# Oplegvel Raadsstuk

Vaststellen definitief ontwerp (DO) Julianastraat e.o. en verlenen krediet

## Inspraaknotitie Julianastraat en omstreken

## Inspraaknotitie Julianastraat tweede inspraakronde

<b>RUIMTELIJK ONTWERP</b>			
Onderwerp: <b>Julianastraat e.o.</b>			
datum: 03-01-2012	projectleider:	tekening nummer:	
schaal: 1:500	gekleurd:	401-LS-03	
formaat: A0	gecontroleerd:		
planfase: DO	S.J. Grost	G. van Doornen

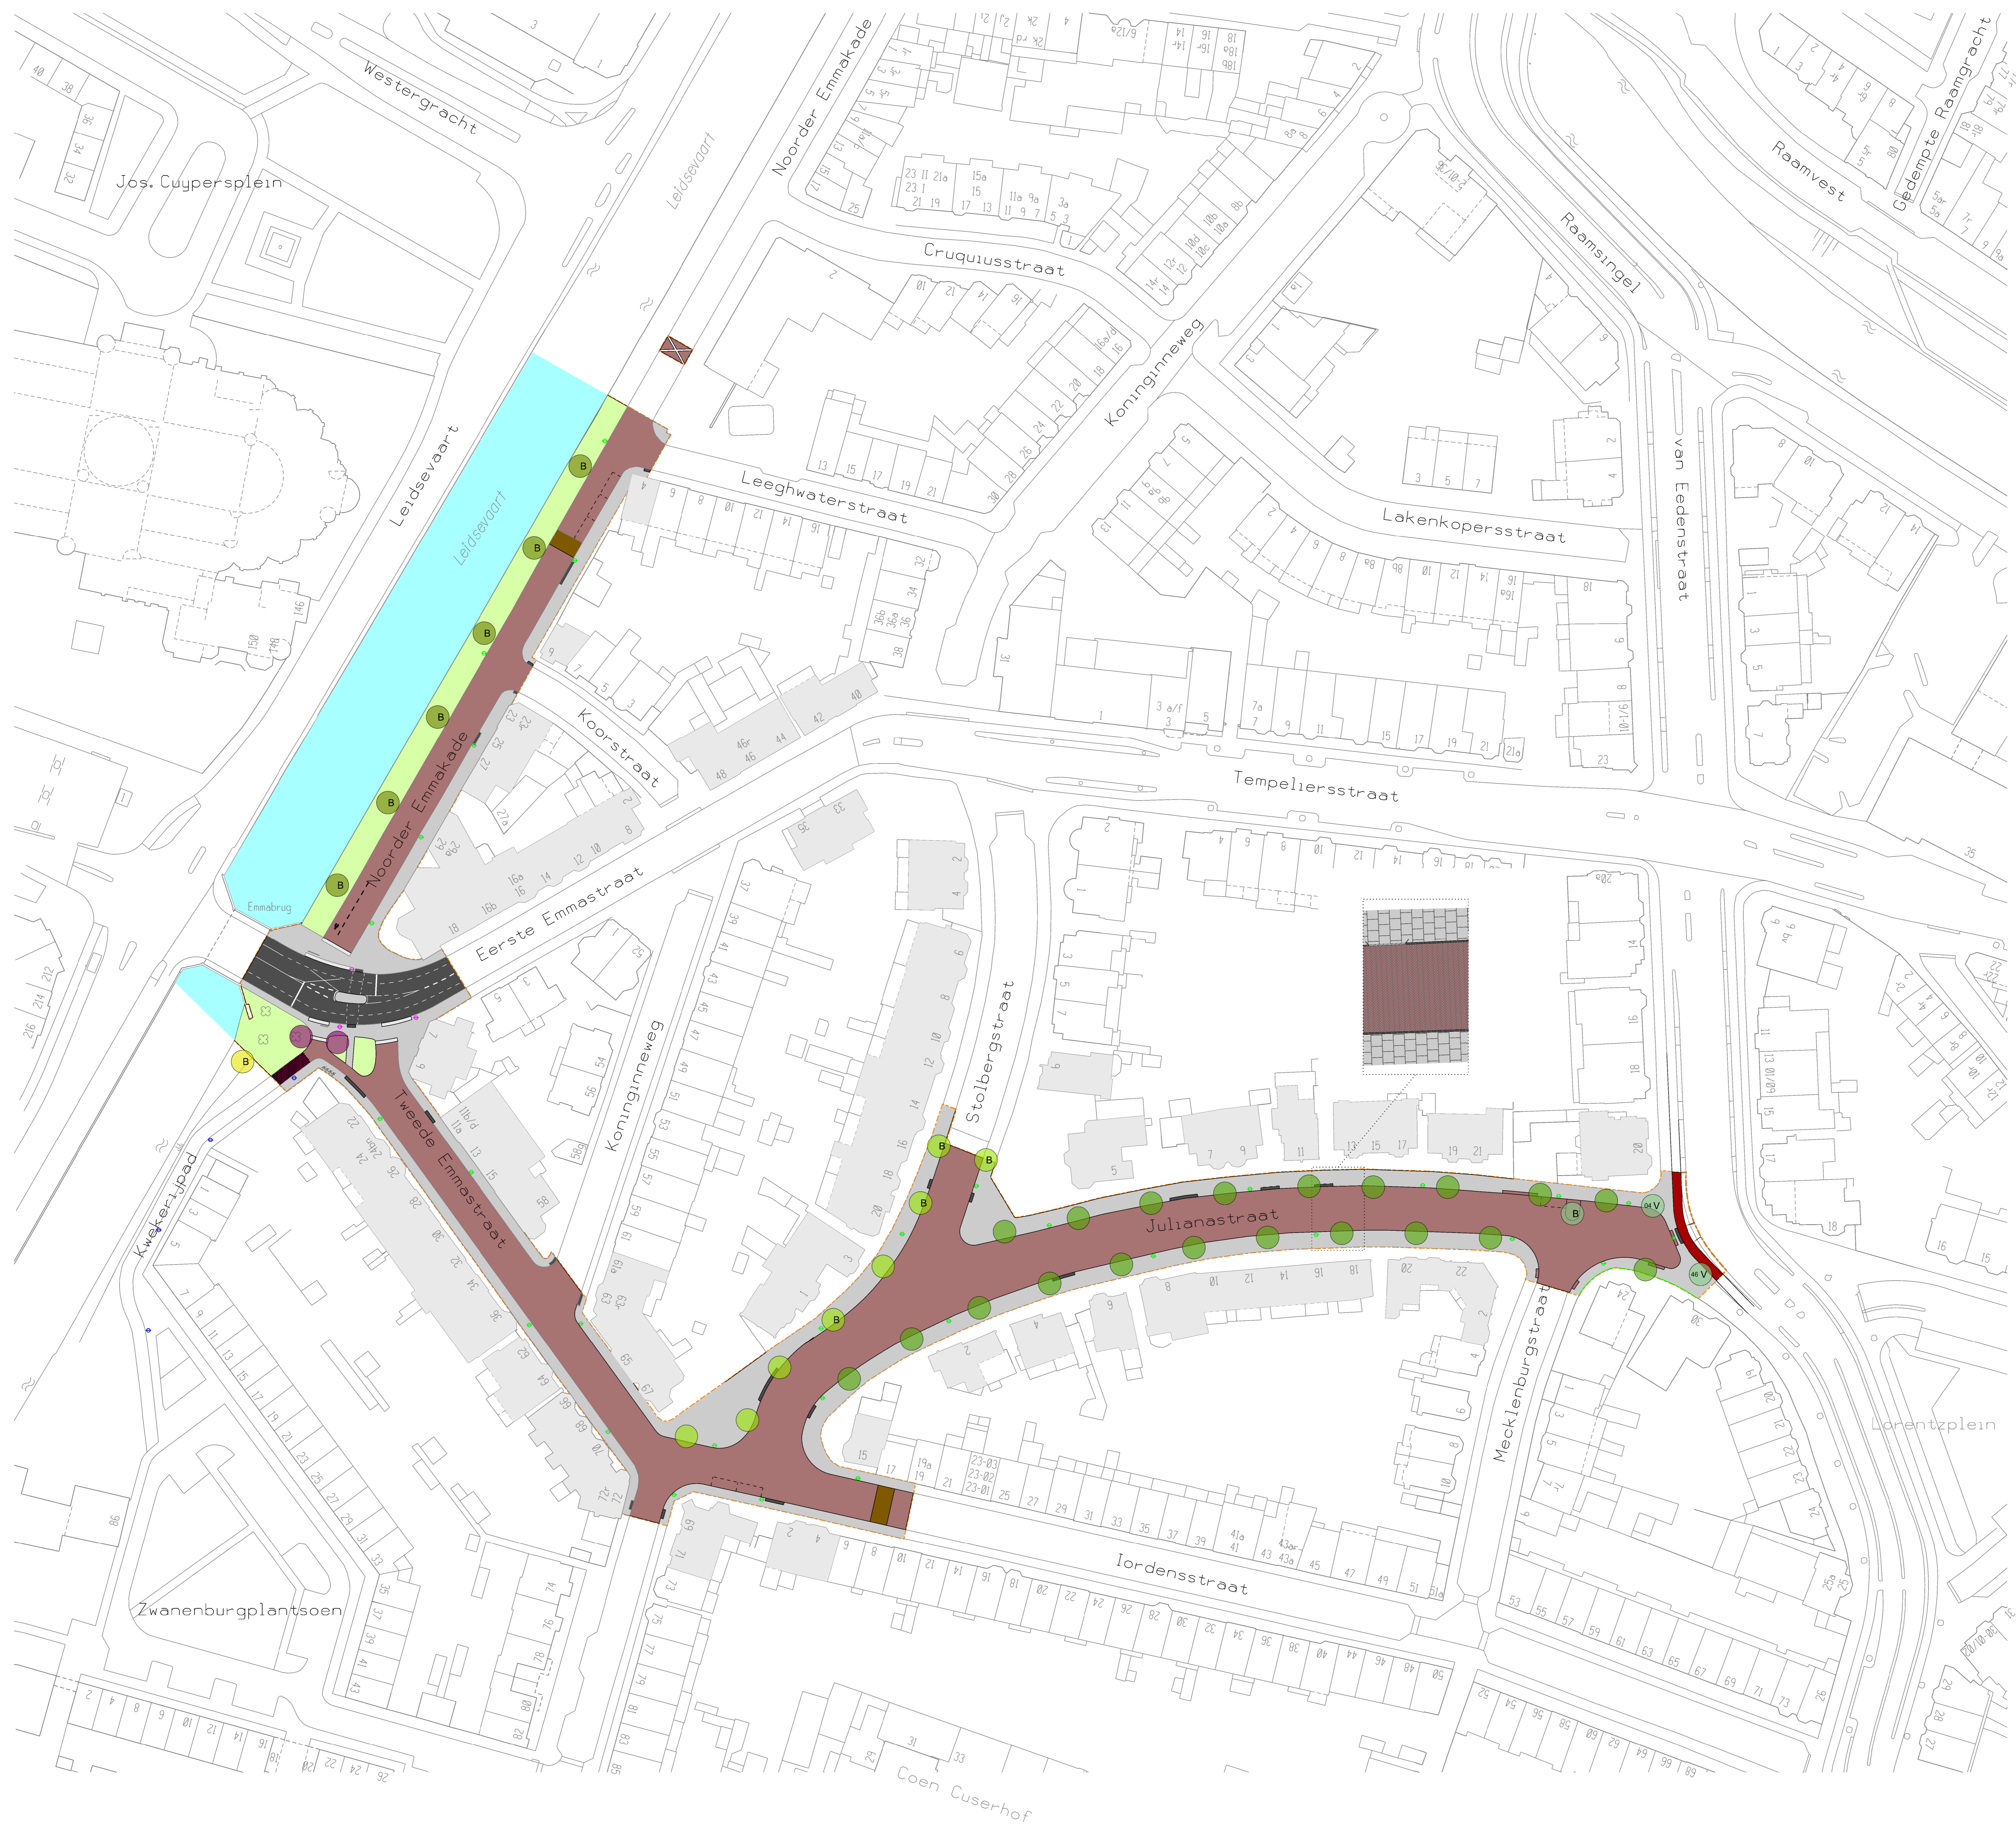
Op basis van de reacties uit de eerste inspraakperiode is een deel van het voor inspraak vrijgegeven voorlopig ontwerp (VO), de kruising Eerste- en Tweede Emmastraat, aangepast en voor een tweede inspraakperiode vrijgegeven voor inspraak.

Alle inspraakreacties zijn verwerkt in het DO of gemotiveerd afgewezen. Voor een volledig overzicht van de ontvangen reacties en beantwoording wordt verwezen naar bijlage C en D. De volgende wijzigingen zijn vanuit het voor inspraak vrijgegeven VO in het DO aangebracht:

Wegens de ingenomen bezuinigingen is er besloten om geen gebakken materialen maar betontegels in de trottoirs toe te passen. Dit straatbeeld sluit aan bij het straatbeeld in de aanliggende straten, deze zijn ook voorzien van betontegels. Echter, het beleiduitgangspunt is voor dit gebied gebakken klinkers, dit wegens het beschermd stadsgezicht.

Tijdens de participatie en het ontwerpproces is er sprake van geweest dat de Tweede Emmastraat doodlopend zou worden. Tijdens de inspraakperiodes is hier veel weerstand op gekomen en wordt voorgesteld om de verkeersrichting Tweede Emmastraat te handhaven zoals deze nu is. Wel zal de straat heringericht worden waarbij het huidige fietspad komt te vervallen, dit wegens het 30km gebied.

Wegens het uitgangspunt om de Tweede Emmastraat doodlopend te maken was er een voornemen om de rijrichting in de Koninginneweg, eenrichtingsverkeer, om te draaien. Zowel uit de inspraakreacties als het vervallen van het uitgangspunt om de Tweede Emmastraat doodlopend te maken wordt voorgesteld om de rijrichting in de Koninginnestraat te handhaven. Hier worden dus geen aanpassingen aan gedaan.

Over de kruising tussen de Eerste- en Tweede Emmastraat is veel te doen geweest. De fietsersbond heeft meerdere malen te kennen gegeven dat er een grote wens ligt om op de Eerste Emmastraat fietsstroken te hebben. In overleg met de Fietsersbond wordt voorgesteld dat er geen fietsstroken op de Eerste Emmastraat worden aangebracht.

In het eerste gepresenteerde voorlopig ontwerp was opgenomen dat het niet meer mogelijk was om vanuit de Eerste Emmastraat de Noorder Emmakade in te rijden. Wegens de inspraakreacties wordt voorgesteld om de huidige situatie te handhaven en zodoende de inrit te behouden.

<b>RUIMTELIJK ONTWERP</b>			 Haarlem
Onderwerp: <b>Julianastraat e.o.</b> detail kruising			
datum : 27-09-2011	projectrekker: M. Spreuw	tekening nummer: <b>401-LS-03</b>	
schaal : 1:200	getekend: S.J. Groo;	gecontroleerd: S. Bosma	
formaat : A3			
planfase : DO

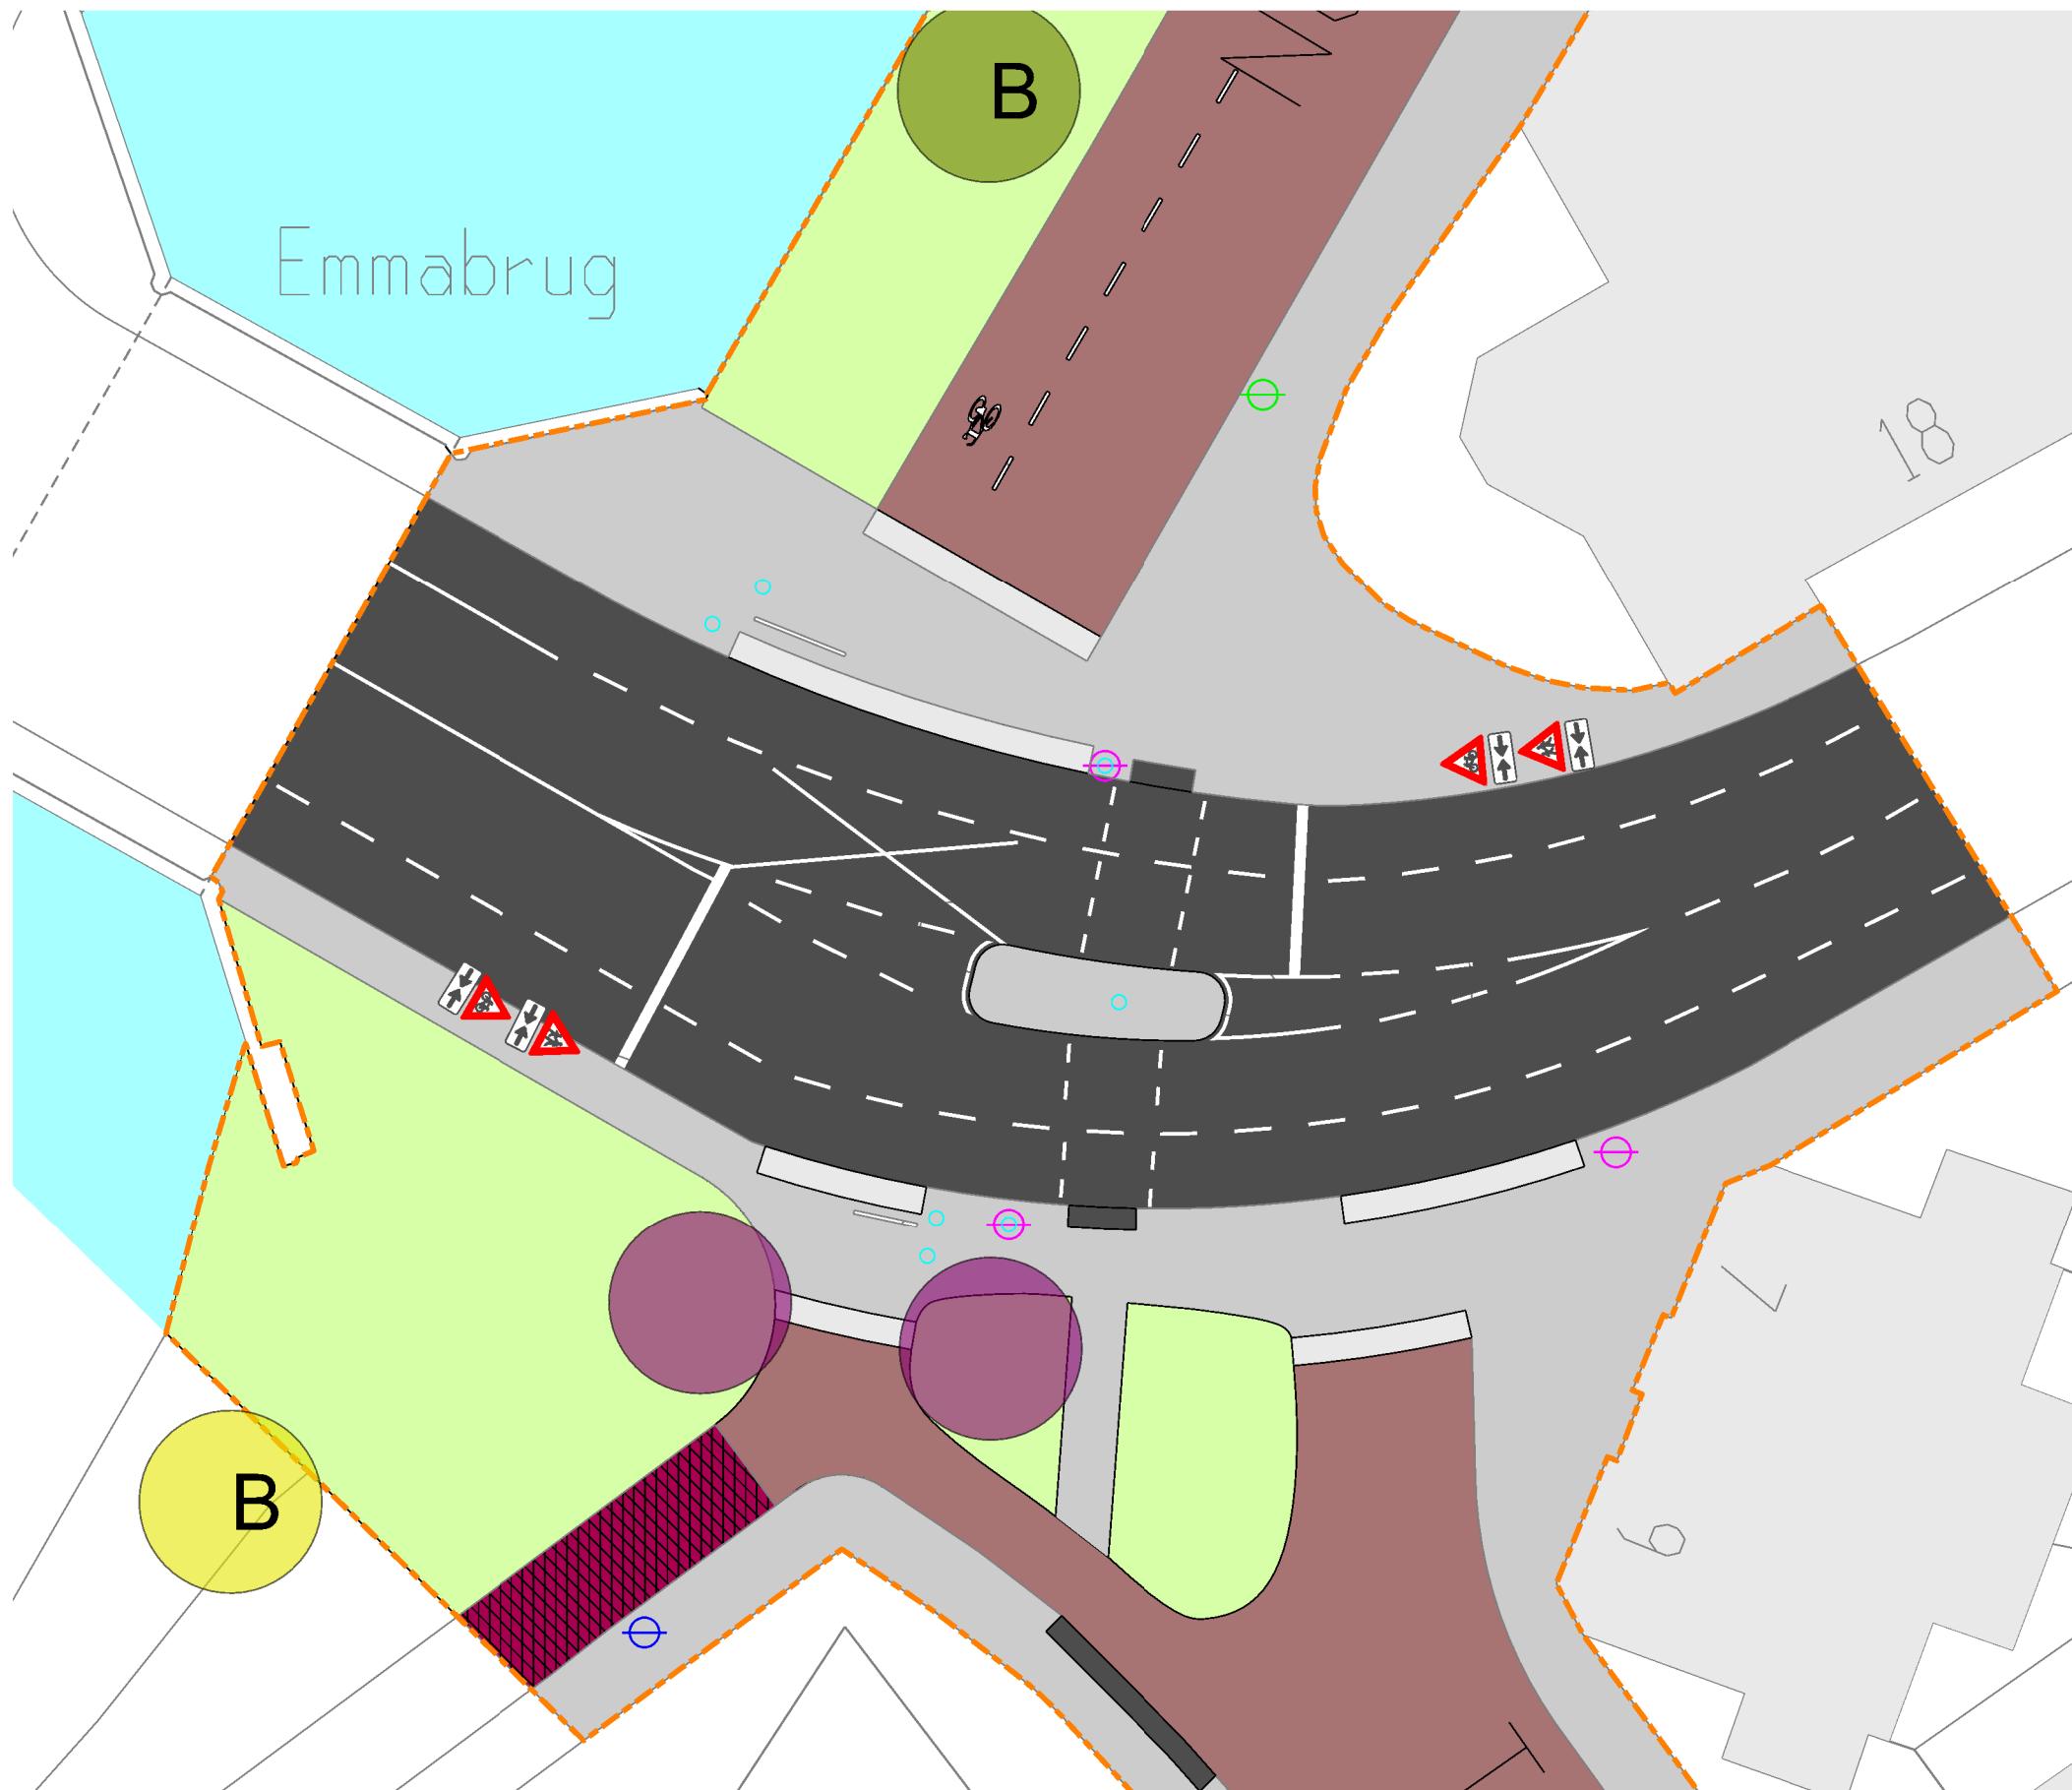
### *1.5 Kruising Eerste- met Tweede Emmastraat*
